Panamá, 11 de octubre de 2019
DEIA-DEEIA-AC-0164-1110-19.

De acuerdo a lo establecido en el artículo 43 de Decreto Ejecutivo 123 del 14 de agosto de 2009, modificado por el Decreto Ejecutivo de 155 de agosto de 2011, le solicitamos la primera información aclaratoria al Estudio de Impacto Ambiental (EsIA) Categoría II titulado "CAMPUS GORGAS", a desarrollarse en el corregimiento de Ancón, distrito y provincia de Panamá; en cuanto a lo siguiente:

PROYECTO: "CAMPUS GORGAS".

MINISTERIO DE AMBIENTE
DIRECCION REGIONAL DE PANAMA METROPOLITANA
INFORME TÉCNICO DE EVALUACIÓN No. 010-19-09-2019

(Fig. 9) En esta imagen se observa el Río Dominical

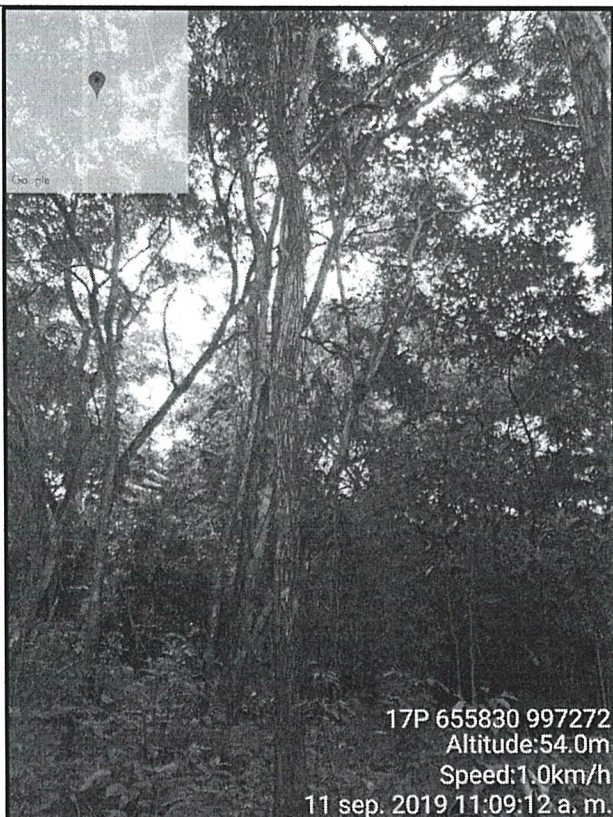
Durante el recorrido se observó cómo colindante una fuente de agua natural, la cual no se hace mención dentro del Estudio de Impacto Ambiental. Dentro del recorrido se observaron drenajes naturales que transportan agua cristalina con caudal continuo, estos se visualizaron en zonas con abundante palmas, humedad y fango; cercano a esta área se contempla colocar la Planta de Tratamiento de Aguas Residuales descargando en el Río Dominical.

(Fig. 8) En esta zona cercano a la ubicación de la PTAR y del Río Dominical, nos encontramos con drenajes de agua natural en una zona fangosa, húmeda y con abundante palmas, estos drenajes conducen sus aguas hacia el Río Dominical.
